RELATÓRIO DE FISCALIZAÇÃO

1 – Nº de Relatório (RF CAENE): P-022/24	2 – Data da Fiscalização: 04/04/2024	3 – Concessionária Fiscalizada: CEG
4 – Endereço: Rua Coronel Francisco Soares, nº 1351	5 – Bairro(s): Califórnia	6 – Município/UF: Nova Iguaçu/RJ

Número do Projeto: NI-000-53305/2023	Tipo de obra: Expansão de rede	Interna	Externa	X
Status: em andamento	Data de início: 13/09/2023	Conclusão: 01/05/2024	Extensão projetada: 447,90 m	Total realizado: 393 m

Foto 5: Trecho realizado por método destrutivo.

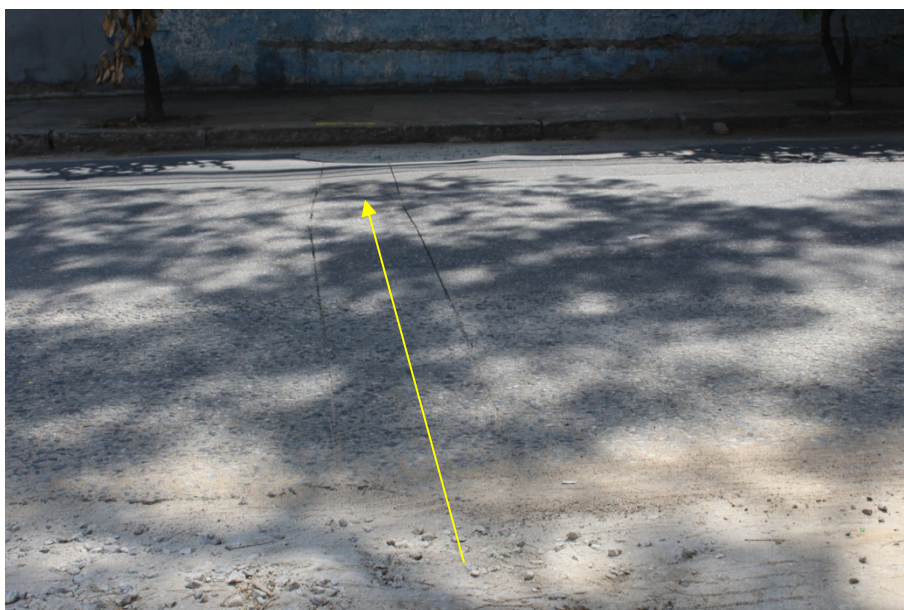
Trata-se de obra de expansão de rede com tubulação de polietileno (PE) com Ø63 mm em média pressão com a finalidade de atender a um cliente comercial. A maior parte da obra foi realizada por método não destrutivo (MND) e dois trechos de curva (foto 3 e 5) realizados por método destrutivo.
